Ministero dell' Ambiente e della Sicurezza Energetica

Commissione Tecnica PNRR - PNIEC

Parere n. 89 del 24/11/2022

Progetto	<p><i>Valutazione Impatto Ambientale</i></p> <p>Progetto di un impianto agrofotovoltaico, denominato "Mezzanelle", per una potenza complessiva di 47,27 MW, comprensivo di sistema di accumulo della potenza di 10 MW, da realizzarsi nei Comuni di San Paolo Civitate (FG) e Apricena (FG).</p> <p>ID_VIP: 8094</p>
Proponente	<p>Falck Renewables Sviluppo S.r.l.</p>

Figura 2 Schema recinzione esterna.

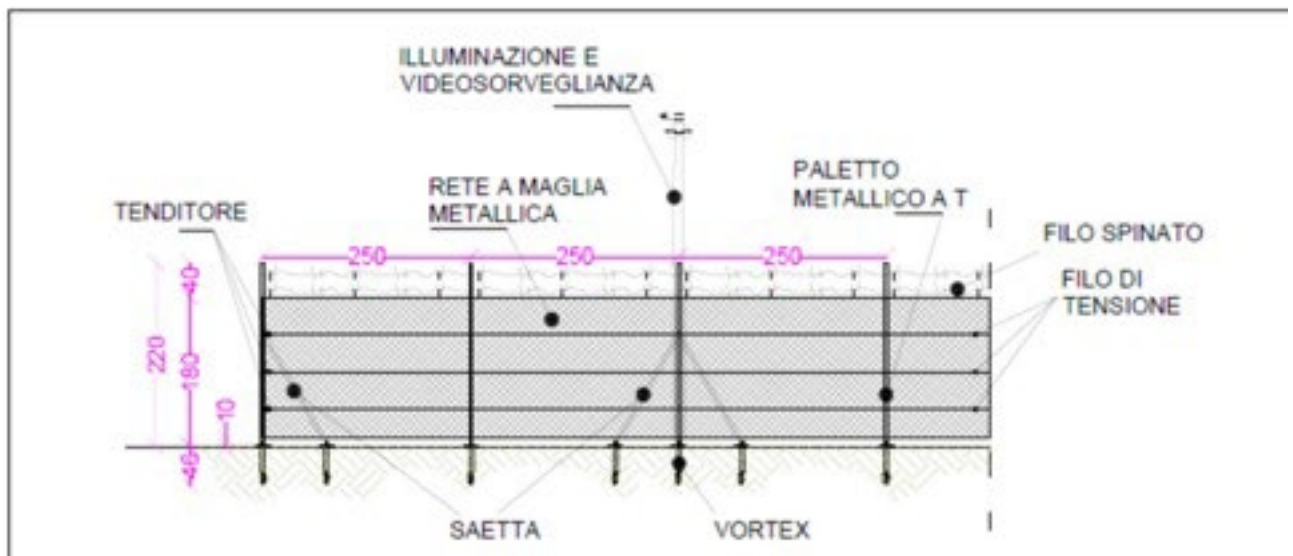
La Commissione evidenzia positivamente la scelta della siepe perimetrale, ma ritiene necessario incrementarne la biodiversità e migliorarne l'integrazione con il paesaggio, come prescritto nella **Condizione Ambientale n. 2**.

Figura 4 impianti fotovoltaici presi da Atlaimpianti.

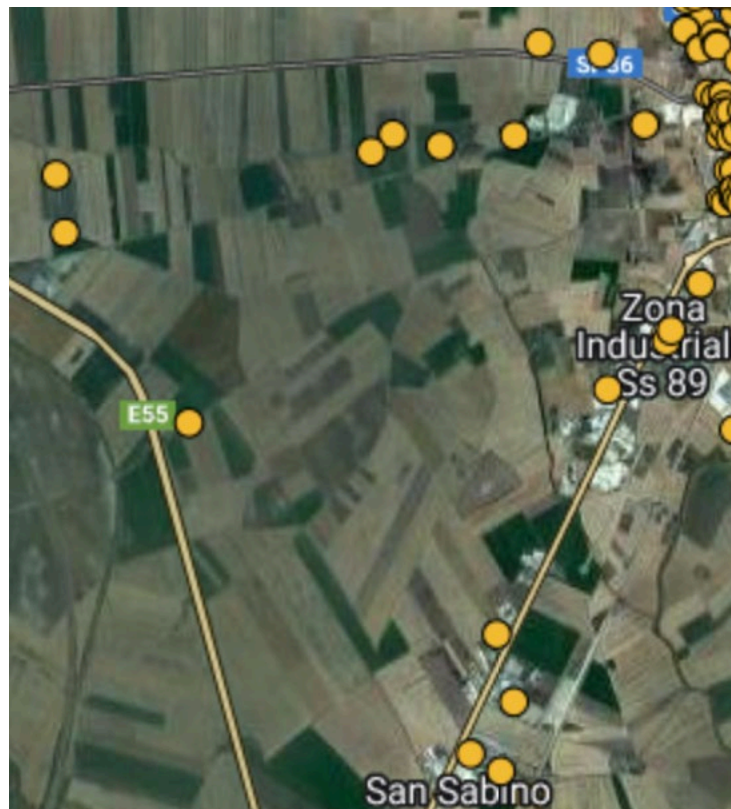
Da una verifica effettuata dalla Commissione sul portale pubblico Atlaimpianti del GSE⁶, si evidenzia un numero superiore di impianti come si vede dalla Figura 4.

Dall'analisi dei progetti risulta che un aereogeneratore di cui all'ID_VIP 6186 "Apricena 01", della potenza nominale di 16,9 MW con annesso impianto di accumulo energetico della potenza di 50 MW e relative opere di connessione alla rete, ubicato nei Comuni di Apricena (FG) e San Paolo di Civitate (FG), per il quale è in predisposizione il provvedimento VIA, è ad una distanza inferiore ai 100 m.

Pertanto, la Commissione ad esito dell'analisi condotta rileva la possibile insistenza di impatti cumulativi con altri impianti FER sulle componenti Biodiversità e Paesaggio che potrà essere superata attraverso il rispetto della **Condizione Ambientale n. 2**.
